CCR-VIA -- COMITATO DI COORDINAMENTO REGIONALE PER LA VALUTAZIONE D'IMPATTO AMBIENTALE

Giudizio n° 3549 **del** 11/11/2021
Prot. n° 2021/399989 **del** 12/10/2021

Oggetto: Progetto di variante sostanziale dell'AIA n. 9/11 del 09/12/2011

CO.GE.SA. SpA – Variante sostanziale dell’AIA n. 9/11 del 09/12/2011

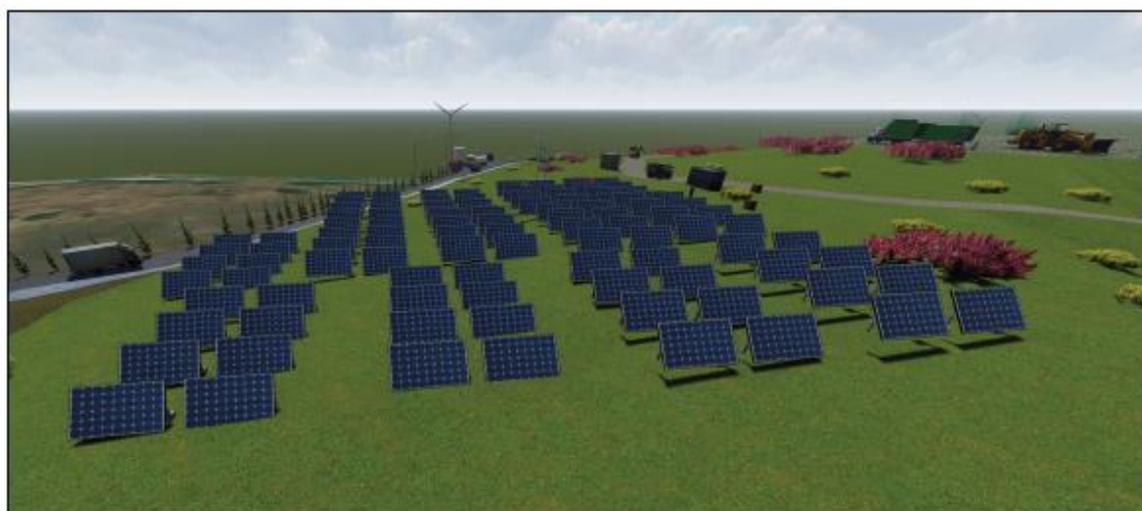
Tenuto conto che non sono stati studiati gli elementi tecnico/realizzativi dell'impianto fotovoltaico nonché le relative interferenze con il capping di chiusura della discarica e con la gestione post operativa della stessa, in particolare per quanto riguarda l'approfondimento dei pali di sostegno e l'interferenza dell'impianto fotovoltaico con il sistema di estrazione del biogas;

Secondo quanto riportato nella documentazione integrativa l'impianto fotovoltaico che il COGESA S.p.A. propone di realizzare, denominato “Impianto FV 1 MWp a Terra”, è di tipo grid - connected con un allaccio trifase in media tensione. La **potenza nominale** dell'impianto è pari a **999,975 kW** derivante da **2.564 moduli**, ed è composto da **nove generatori**.

L'impianto sarà installato sul *Lotto “0” della discarica* ed occuperà una superficie di **4.858,78 m²**. L'**area d'intervento** individuata si riferisce alla superficie relativa alla discarica avente un'estensione complessiva di **63.634,85 m² (56,4% della particella n. 519)**.

Il tecnico dichiara che, in riferimento alle “**LINEE GUIDA PER IL CORRETTO INSERIMENTO DI IMPIANTI FOTOVOLTAICI A TERRA NELLA REGIONE ABRUZZO**”, di cui alla DGR 244 del 22.03.2010, la **superficie occupata dall'impianto** risulta molto inferiore rispetto al valore limite in quanto:

$$A_{\text{imp, max}} = (97,5 - 0,000375 \times A_{\text{int}}) = 73,64\% = \mathbf{46.860,70 \text{ m}^2}$$

Ritenuto pertanto necessario lo stralcio dell'intervento, di cui al punto precedente, dalla procedura in oggetto ex art. 27 bis del D. Lgs. 152/06 e ss.mm.ii.;

L'impianto fotovoltaico dovrà essere oggetto di apposita procedura ambientale nella quale dovranno essere studiate e risolte le interazioni di cui sopra.
